ИЗМЕНЕНИЕ N 1

к СП 265.1325800.2016 Коллекторы коммуникационные. Правила проектирования и строительства

Дата введения 2021-07-01

УТВЕРЖДЕНО И ВВЕДЕНО В ДЕЙСТВИЕ приказом Министерства строительства и жилищно-коммунального хозяйства Российской Федерации (Минстрой России) от 30 декабря 2020 г. N 923/пр

Рисунок Г.2 - Типовые однопролетные коллекторы

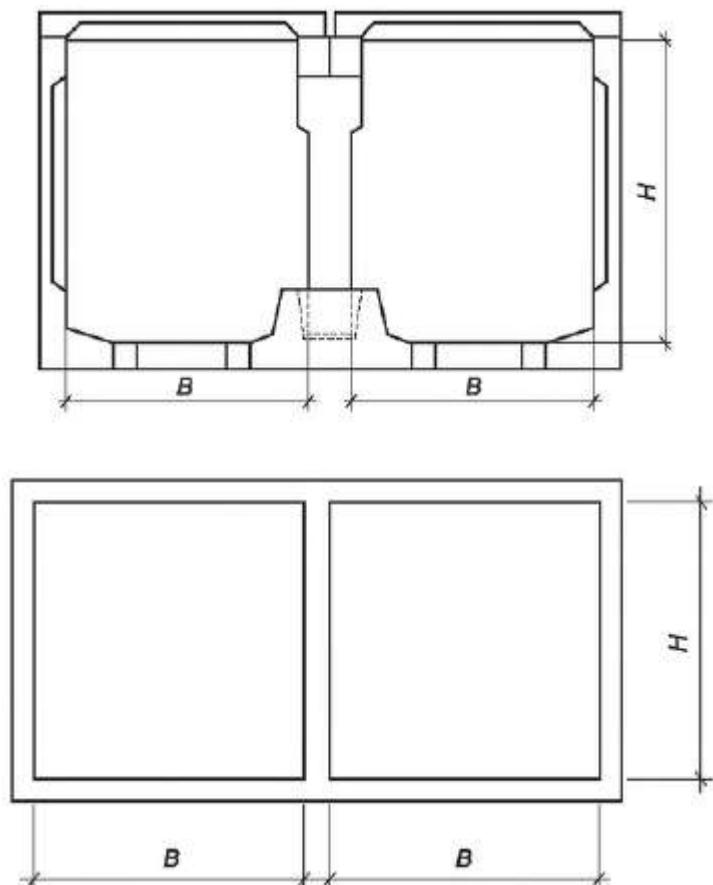
Дополнить рисунками Г.2-Г.4 в следующей редакции:

B - ширина коллектора; b - толщина стенки коллектора; H - высота коллектора; h - толщина плиты коллектора; h_B - высота верхней секции коллектора; h_H - высота нижней секции коллектора
